六ヶ所再処理施設における
新規制基準に対する適合性

第五条：火災等による損傷の防止
内部火災に係る火災防護基準の適合性の
考え方について

日本原燃株式会社

【令和元年度第 303 回核燃料施設等の新規制基準適合性に係る審査会合での指摘事項】

第1図 火災防護における最重要機能の選定フロー

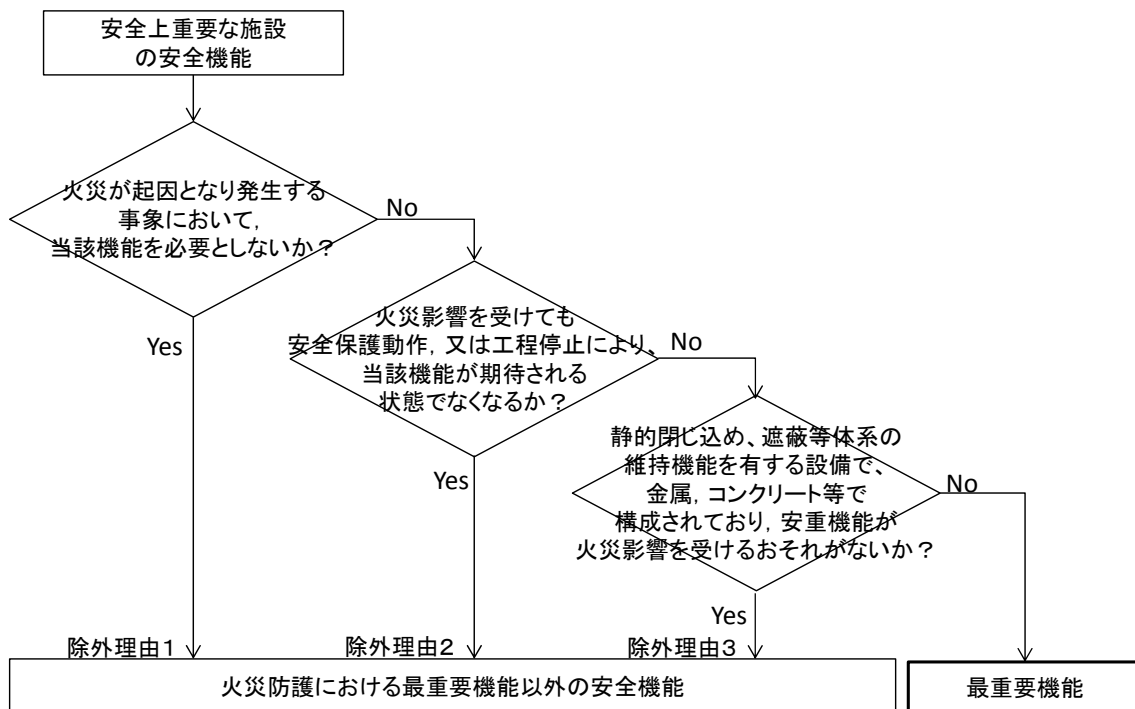
系統分離の対象の選定は、既許可の段階でグレードが分けられていることを踏まえて、審査基準に対してどのように適合させているかという観点で整理すること。

また、除外する設備について、その妥当性（耐火性、インターロック、代替措置等）が具体的に見えるように整理すること。

上記ご指摘を踏まえ、再処理施設における火災防護審査基準への適合の観点で安全機能の重要度を踏まえ、発電用原子炉施設の火災防護審査基準における「①安全停止機能」と同様に、より厳格な系統分離対策を講じる、信頼性を向上すべき設備の選定※について次頁以降に記す。

当該安全機能のうち、火災が起因となり発生する事象において、当該安全機能を維持する必要がある設備について最重要機能として選定する。

以上より，火災防護の観点から重要となる安全機能は，以下①～④の機能となる。選定の詳細を添付資料1に示す。

第1図. 系統分離対策 概要図

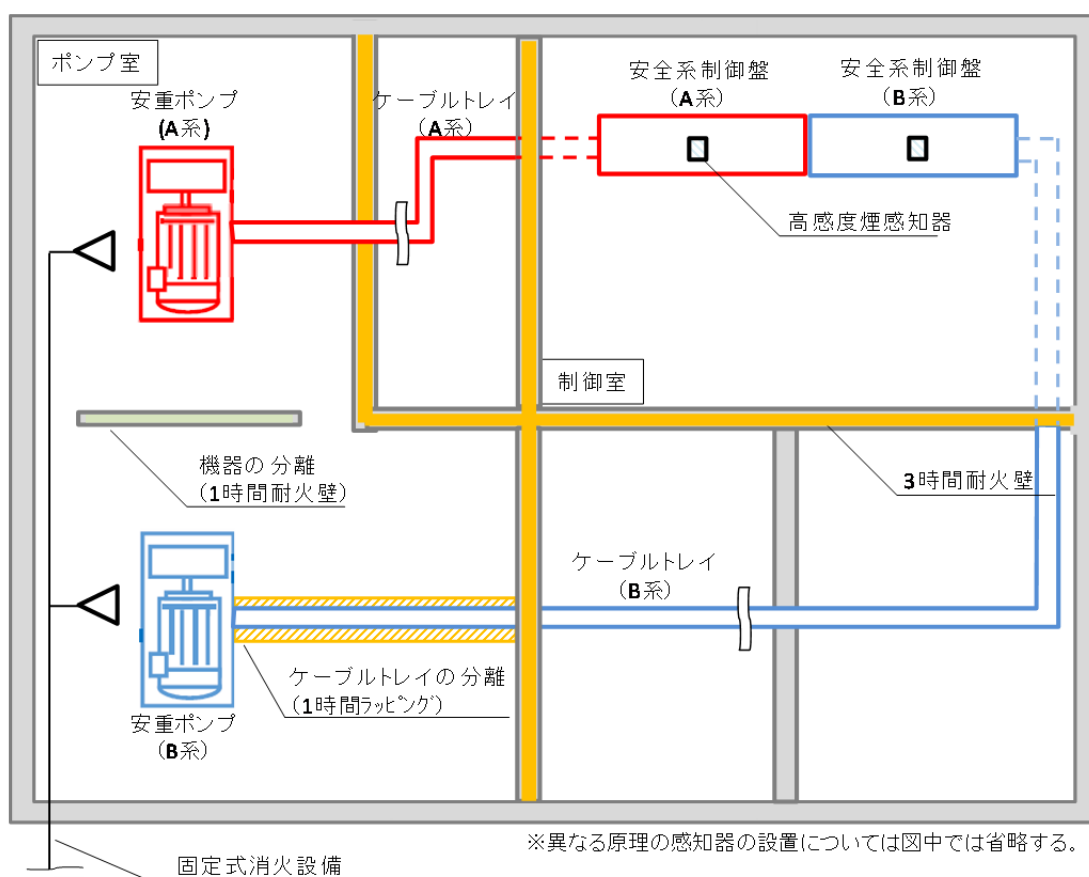
系統分離対策として具体的対策方法について示すこと。

再処理施設における火災防護上の重要設備の異なる系列間(A系, B系)に対し, 火災防護審査基準に規定される以下の3つの方法により系統分離を行う。具体的対応方針及び担保すべき条件の考え方について次頁以降に記す。

異なる系列が異なる火災区画に設置される場合は, 原則 a. の方法により分離する。異なる系列が一つの火災区画に同居する場合は b. または c. の方法により分離する。

なお, 異なる系列の分離にあたっては, 要求される機能を達成できるように, 同じ機能を有する系列間のみならず, 支援機能も含めて系統分離を実施する。例えば, 安全冷却系のポンプ(A系)と非常用発電機(B系)に対して系統分離を実施する。対策の概要を第1図に示す。
